Notat

Hasseris Grunderejerforening Sorthøj Hasseris, indsigelsesnotat

Projekt ID: 10410521
Ændret: 10-12-2020 09:04
Revision:

Figur 1.7: I kommuneplanen er områdets friareal udlagt til grønt område eller naturområde, der skal friholdes for bebyggelse.

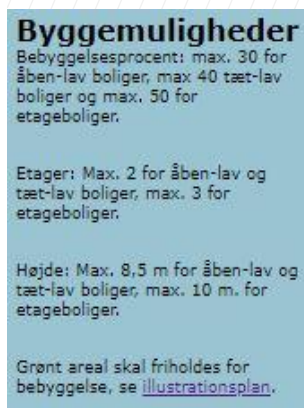
I kommuneplanen er områdets friareal udlagt til grønt område eller naturområde, der skal friholdes for bebyggelse, jf. bestemmelserne i kommuneplanramme 3.3.B2. Kommuneplanens illustrationsplan er således med til at fastlægge, at Sorthøj er fuldt udbygget i forhold til de intentioner der blev fastlagt i lokalplanen.

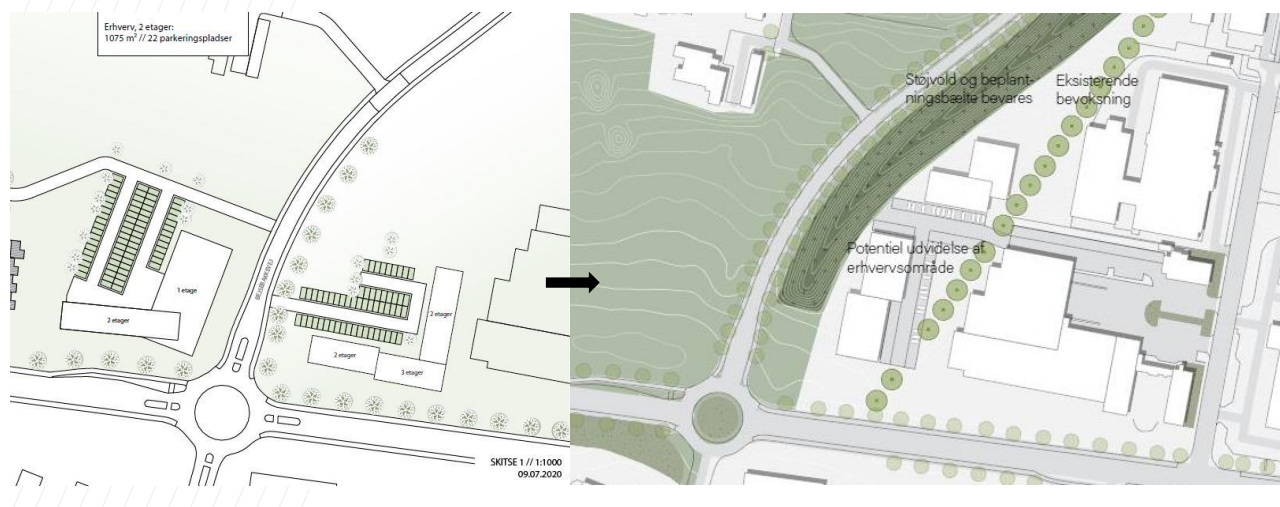
Aalborg Kommune foreslår etablering af en ny dagligvarebutik samt erhverv i den sydøstlige del af området. Grundejerforeningerne mener, at det på flere punkter vil være modstridende med områdets helhedsudtryk, ligesom det vil skabe en betydelig øget trafikbelastning til området.

Ifølge Kommuneplanens retningslinje 7.1.3 er det hensigten, at butikker, herunder dagligvarebutikker, skal placeres inden for de afgrænsede bydels- og lokalcentre. Enkeltstående dagligvarebutikker kan placeres uden for lokalcentrene, så længe de er placeret mere end 500 meter derfra, og så længe de jf. Kommuneplanen er mindre end 1.000 kvm. Den foreslåede dagligvarebutik på 1.200 kvm er således i modstrid med kommuneplanens retningslinjer.

Der henstilles til, at dagligvarebutikker placeres i tilknytning til eksisterende bydels- eller lokalcentre, således at områdets centerstruktur fastholdes. Det kan enten ske ved etablering af en ny dagligvarebutik i tilknytning til det nye byområde Sofiendals Enge, hvor der måske er et behov. Ligeledes skal erhverv placeres i tilknytning til det eksisterende erhvervsområde mod øst.

Figur 1.9: Et nedgravet regnvandsbassin i den sydøstlige del af området, gør dette område uegnet til nye bebyggelse.

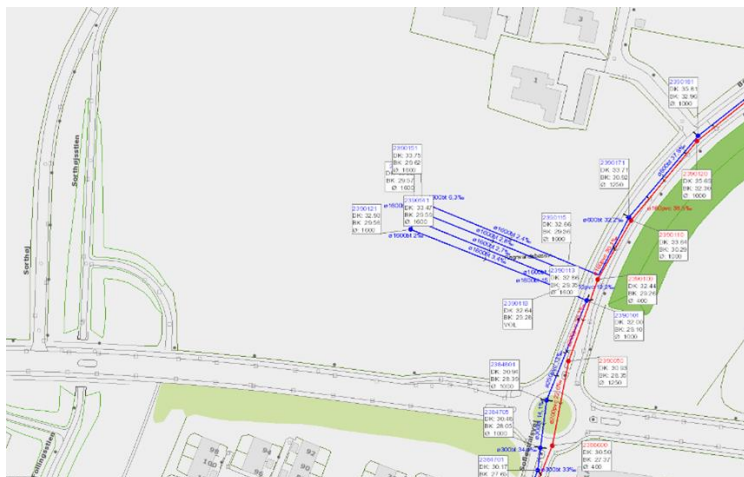
Den sydøstlige del af området er desuden temmelig uegnet til bebyggelse, idet der er placeret et omfattende, rørlagt regnvandsbassin i området, ligesom det udgør en lavning i området, hvor der naturligt vil samle sig vand (bluespot). Området bør derfor friholdes for bebyggelse, og landskabet kan med fordel bearbejdes, så det får et mere naturpræget udtryk.

- Den sydøstlige del af området bør friholdes for bebyggelse, idet de rørlagte regnvandsbassiner vil medføre store omkostninger at flytte. Området kan i stedet med fordel anvendes som åbent naturområde, evt. med åbent regnvandsbassin til lokal regnvandshåndtering.
